监 理 通 知 单

工程名称: 交口县水头镇光伏发电平价上网项目

编号: SXLLJK-TZD-063

事由: 关于电缆沟深度不达标相关事宜

电缆沟深度不达标

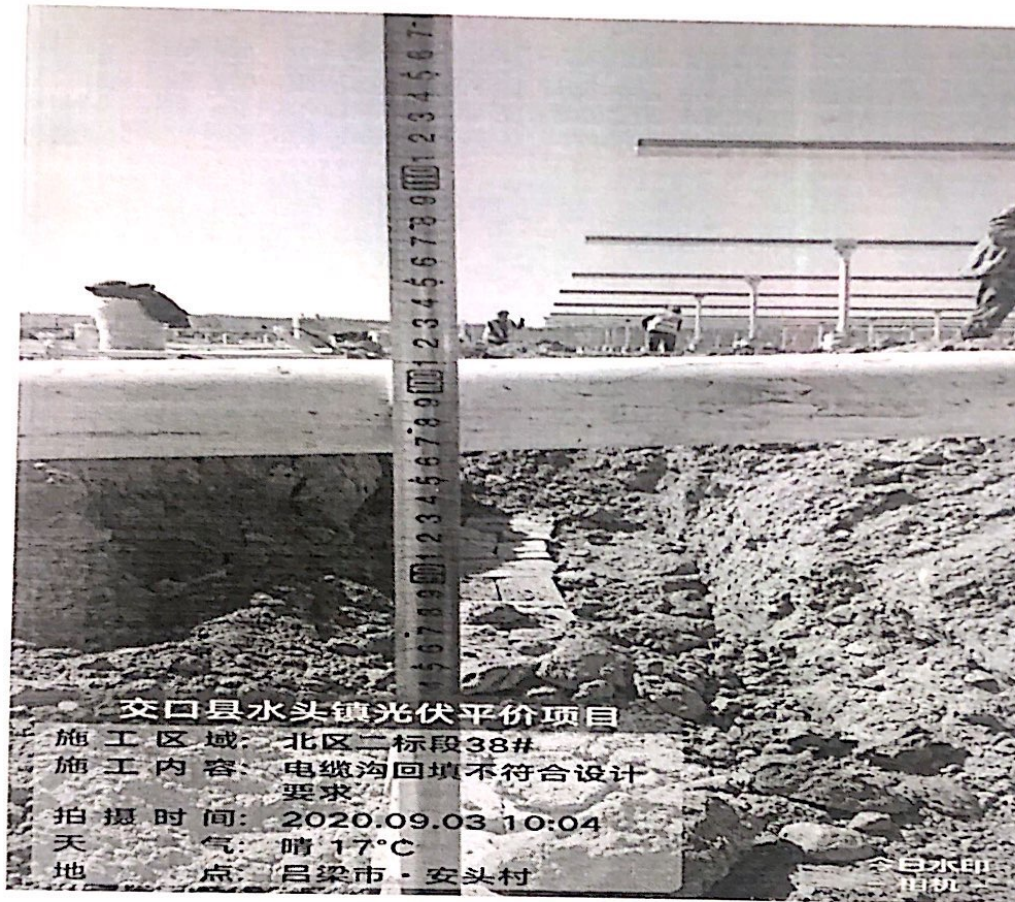
经我方监理现场巡视检查发现,你单位 38#方阵电缆沟开挖深度不符合图纸设计要求,存在严重的质量隐患。针对该问题,要求你单位立即进行整改,严格按照图纸设计要求进行施工。整改完成后,通知我方监理现场验收,验收合格后方可进行下道工序施工。
